Respuesta a los comentarios recibidos al Proyecto de Norma Oficial Mexicana NOM-001-SEDE-2012, Instalaciones Eléctricas (Utilización), publicado el 27 de julio de 2012.....

RESPUESTA a los comentarios recibidos al Proyecto de Norma Oficial Mexicana NOM-001-SEDE-2012, Instalaciones Eléctricas (Utilización), publicado el 27 de julio de 2012.

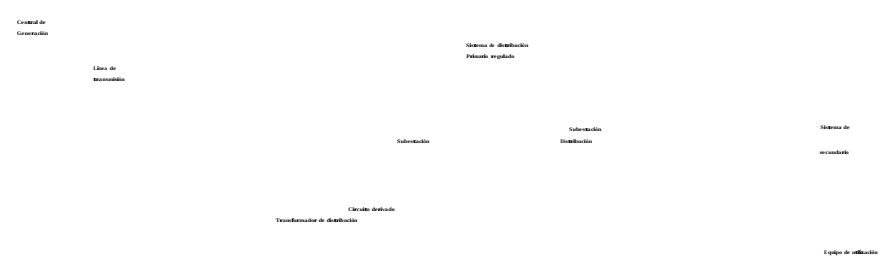
94.	100	Roberto Ruelas Gómez Empresa: Ruel SA de CV (Ingeniería Eléctrica). Cargo: Unidad de Verificación de Instalaciones Eléctricas Fecha de recepción: 31/07/2012	Tipo de comentario Técnico Dice Caja de corte (baja tensión): Envolvente diseñada para montaje superficial que tiene puertas abatibles o cubiertas superficiales sujetas en forma telescópica a las paredes de las cajas. Debe decir Comentario La sugerencia es eliminar la definición ya que no se usa ese término en parte alguna del Proyecto de norma.	PROCEDE Se modifica para quedar como sigue: Caja de desconexión (baja tensión): Envolvente diseñada para montaje superficial que tiene puertas abatibles o cubiertas superficiales sujetas en forma telescópica a las paredes de las cajas.

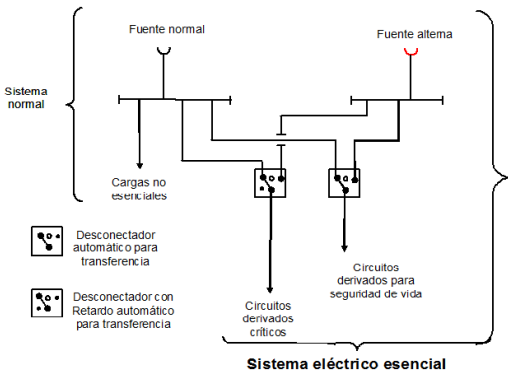
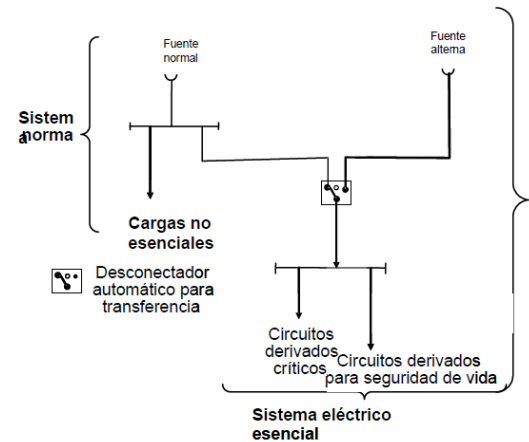
846.	517-34	Secretaría de Salud Fecha de Recepción: 24/09/2012	Dice 517-34. Conexión del sistema de equipo a la fuente alterna de energía. El sistema de equipo debe estar instalado y conectado a la fuente alterna de energía, de tal manera que el equipo descrito en 517-34 (a) se restablezca automáticamente en operación en un intervalo de tiempo apropiado, después de energizar al sistema de emergencia. Estos arreglos también proveen la conexión posterior del equipo descrito en 517-34 (b). Debe Decir 517-34. Conexión del sistema de equipos a la fuente alterna de energía. El sistema de equipo debe ser instalado y conectado a la fuente alterna de energía, de tal manera que el equipo descrito en 517-34 (a), sea puesto automáticamente en operación en intervalos de tiempo apropiados, en seguida de la conexión a la fuente alterna de energía del sistema de emergencia. Estos arreglos también deben prever la conexión subsecuente del equipo descrito en 517-34 (b) a la fuente alterna de energía. En el caso de instalar un solo desconector de transferencia de acuerdo con ~~la sección~~ 517-30 (b) (4) Figura, 517-30 (a), la conexión del sistema de equipos se efectúa en el mismo instante que el sistema de emergencia. Comentario Mejorar entendimiento	NO PROCEDE Se modifica para quedar como sigue: 517-34. Conexión del sistema de equipo a la fuente alterna de energía. El sistema de equipo debe estar instalado y conectado a la fuente alterna de energía, de tal manera que el equipo mencionado en el inciso (a) siguiente, se restablezca automáticamente en operación en un intervalo de tiempo apropiado, después de energizar al sistema de emergencia. Esta configuración también debe proporcionar la conexión posterior del equipo descrito en el inciso (b) siguiente.

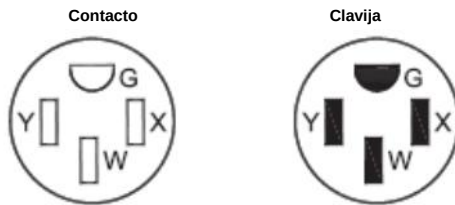
985.	518-2a	Ing. Jorge Ugalde Olloqui Empresa: Particular Fecha de Recepción: 23/10/2012	Dice Debe Decir Agregar: Excepción. INDEPENDIENTEMENTE DE LA CANTIDAD DE OCUPANTES: - <i>Estudios de televisión o audio en transmisión de señal.</i> - <i>Oficinas con espacio abierto, sin compartimentación.</i> - <i>Salas atendidas de equipamiento de tecnología de la información.</i> - <i>Salas de contacto y atención telefónica.</i> - <i>Salas de monitoreo de cámaras de seguridad.</i> Comentario - Estos sitios de reunión tienen una importancia operativa y de seguridad. - Deberían de estar equipados con sistemas de emergencia para seguridad de vida, evacuación y operación normal.	NO PROCEDE La propuesta queda fuera del alcance de este proyecto.

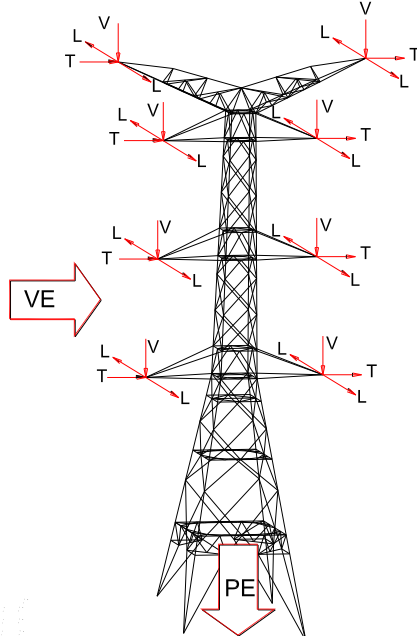
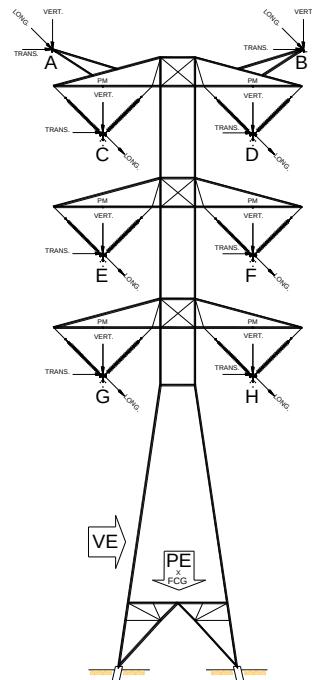
1180.	922-1	Ing. Abel Aragón Empresa: CFE Fecha de Recepción: 24/10/2012	Dice Claro básico (regla). Es el promedio de una serie de claros con diferentes longitudes entre remates, se utiliza como base para calcular las flechas y tensiones del conductor. La definición puede ocasionar errores en la determinación de este claro, pues el promedio de la serie de claros es la suma de los claros dividido entre el número de claros y la fórmula para determinar este claro es la siguiente:	NO PROCEDE En esta sección se establecen las condiciones mínimas de seguridad. 1.1 Objetivo 1.1.1 El objetivo de esta NOM es establecer las especificaciones y lineamientos de carácter técnico que deben satisfacer las instalaciones destinadas a la utilización de la energía

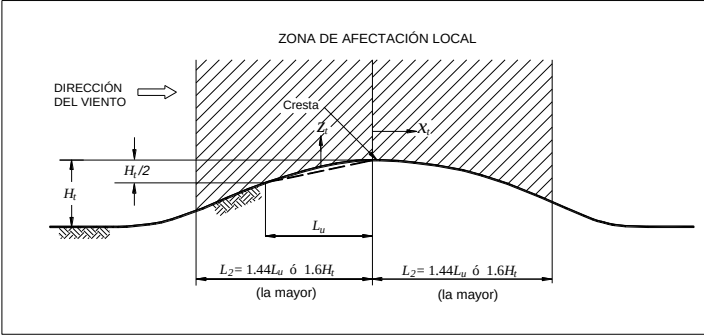
1188.	922-83	Ing. Gonzalo Mendoza Empresa: CFE Fecha de Recepción: 24/10/2012	Dice 922-83. Cálculo de cargas mecánicas. Las líneas aéreas deben cumplir con los valores de la siguiente tabla, que corresponden a condiciones meteorológicas mínimas de diseño para las diferentes zonas de carga mecánica (ver mapa de la Figura 922-82). .../... Para altitudes mayores a 2500 metros, debe investigarse respecto a depósitos de hielo en cables y estructuras. Para cualquiera de las zonas (excepto la Zona I), pueden considerarse los espesores de hielo de la Zona I, con una temperatura de -5 °C. El peso del hielo se considera de 913 kilogramos por metro cúbico Debe Decir 922-83. Cálculo de cargas mecánicas. Las líneas aéreas de sub transmisión deben cumplir con los valores de la siguiente tabla, que corresponden a condiciones meteorológicas mínimas de diseño para las diferentes zonas de carga mecánica (ver mapa de la Figura 922-82/..... Para altitudes mayores a 2500 metros, debe investigarse respecto a depósitos de hielo en cables y estructuras. Para cualquiera de las zonas (excepto la Zona I), pueden considerarse los espesores de hielo de la Zona I, con una temperatura de -5 °C. El peso del hielo se considera de 913 kilogramos por metro cúbico El cálculo de cargas mecánicas para líneas aéreas de transmisión debe satisfacer los siguientes requisitos: A) Disposiciones generales Este apartado aplica para estructuras de celosía autosoportadas, de retenidas, postes troncocónicos, postes de concreto y madera instalados en líneas aéreas de transmisión, tipifica los lineamientos técnicos y consideraciones básicas para el cálculo de solicitaciones mecánicas utilizadas en el diseño estructural. En el diseño de la estructura y en función de su uso mecánico se deben considerar los siguientes tipos de carga: • Cargas debidas a la masa propia de los componentes de la línea de transmisión • Cargas debidas a los eventos climáticos, como es el viento, presencia de hielo en estructura y cables y temperaturas extremas. • Cargas de maniobras durante la construcción • Cargas por mantenimiento En el diseño de líneas de transmisión aéreas, las cargas pueden clasificarse en las tres categorías siguientes: (a) Cargas debidas a eventos climáticos o cualquier carga derivada de dichos eventos, que sean dominantes para la confiabilidad de la línea durante el periodo de vida esperado. Estas cargas pueden dividirse a su vez en: • Cargas de viento • Cargas de hielo sin viento • Cargas de hielo con viento (b) Cargas relacionadas con los requisitos de seguridad (carga de contención de fallas de componentes). Estas cargas	NO PROCEDE En esta sección se establecen las condiciones mínimas de seguridad.

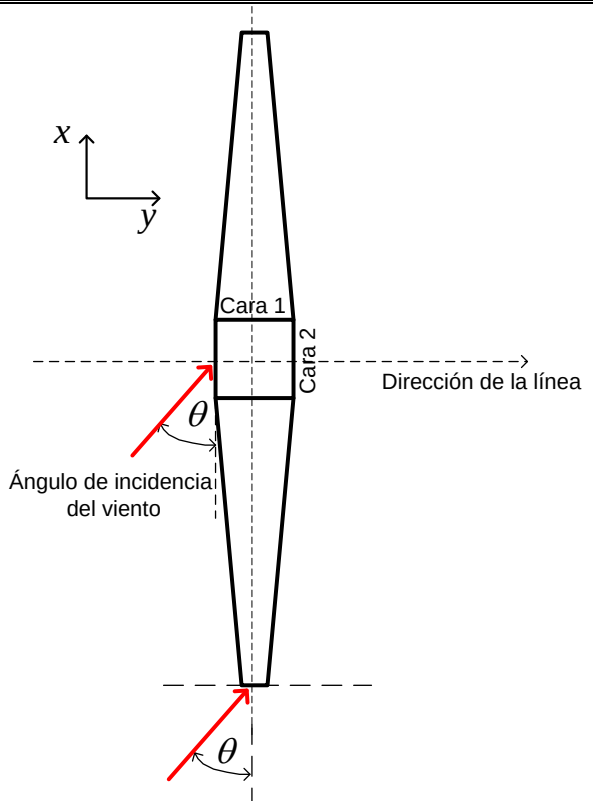
No.	Sección	Promoviente	Comentario (SIC)	Respuesta
			Diagrama de terraplenes que muestra la zona de afectación local (sombreada) y la cresta. Se indican las distancias $L_1 = 1.44L_d$ ó $1.6H_t$ (la que sea mayor) y $L_2 = 3.6L_d$ ó $4H_t$ (la que sea mayor). Se muestra la altura H_t y la longitud L_d. Figura B.1b. Terraplenes. Diagrama de la zona de separación del flujo para pendientes mayores a 0.45. Se muestra la zona de afectación local (sombreada) y la zona de separación del flujo desde el inicio de la cresta. Se indican las distancias $L_1 = H_t/10$ y $L_2 = H_t/4$. Se muestra la altura H_t y la longitud L_d. Se indica la pendiente > 0.45. Figura B.1c. Zona de separación del flujo para pendientes mayores 0.45. En los casos de sitios expuestos particulares que no se apeguen a las condiciones anteriores, el factor de topografía podrá obtenerse utilizando alguno de los siguientes procedimientos: 1) Experimentos a escala en túneles de viento. 2) Mediciones realizadas directamente en el sitio. Expertos en la materia deberán validar los resultados de cualquiera de estos procedimientos. Factor de exposición, F_{rz}

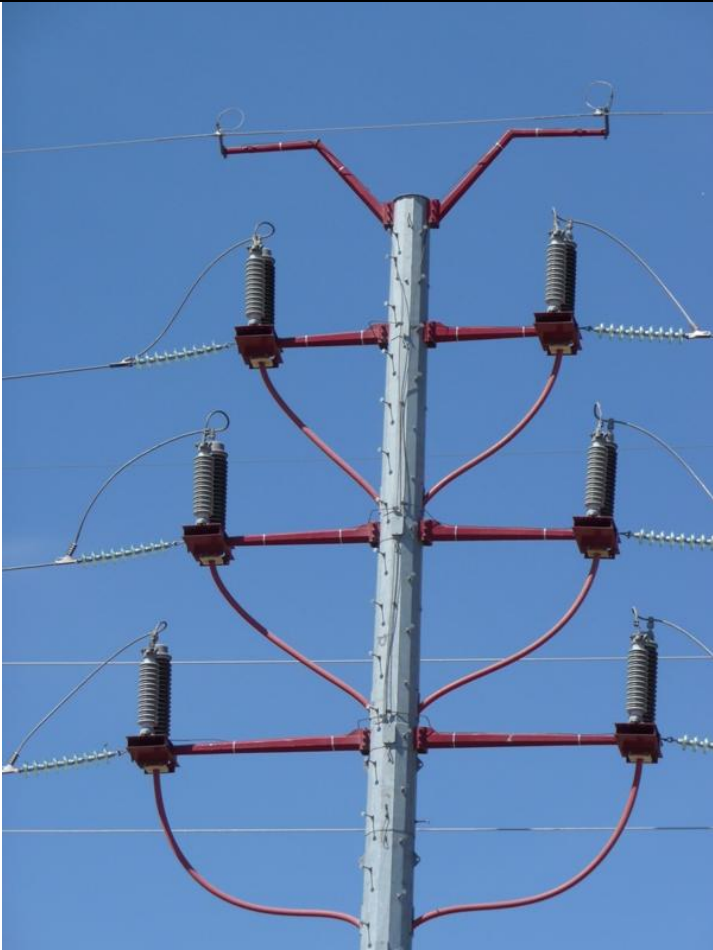
1198.	923-3.	Ing. Gonzalo Mendoza Empresa: CFE Fecha de Recepción: 24/10/2012	Dice TABLA 923-3(f)(1).- Separación mínima entre cables eléctricos y de comunicación propia del suministrador dentro de un mismo registro, pozo o bóveda <table border="1"><thead><tr><th>Tensión entre fases kV</th><th>Separación metros</th></tr></thead><tbody><tr><td>Hasta 15</td><td>0.15</td></tr><tr><td>Más de 15 hasta 50</td><td>0.23</td></tr><tr><td>Más de 50 hasta 120</td><td>0.30</td></tr><tr><td>Más de 120</td><td>0.60</td></tr></tbody></table> Debe Decir TABLA 923-3(f)(1).- Separación mínima entre cables eléctricos y de comunicación propia del suministrador dentro de un mismo registro, pozo o bóveda <table border="1"><thead><tr><th>Tensión entre fases kV</th><th>Separación metros</th></tr></thead><tbody><tr><td>Hasta 15</td><td>0.15</td></tr><tr><td>Más de 15 hasta 50</td><td>0.23</td></tr><tr><td>Más de 50 hasta 400</td><td>0.30</td></tr></tbody></table> Comentario - El requerimiento de una separación de hasta 0,60 m es demasiado en las instalaciones subterráneas de alta tensión mayores a 50 kV, dado el dimensionamientos de las obras civiles tales como registros, túneles y galerías. Consideramos que con 0.30 cm de separación para proyectos de alta tensión hasta 400 kV es más que suficiente dados las obras que	Tensión entre fases kV	Separación metros	Hasta 15	0.15	Más de 15 hasta 50	0.23	Más de 50 hasta 120	0.30	Más de 120	0.60	Tensión entre fases kV	Separación metros	Hasta 15	0.15	Más de 15 hasta 50	0.23	Más de 50 hasta 400	0.30	NO PROCEDE En esta sección se establecen las condiciones mínimas de seguridad.
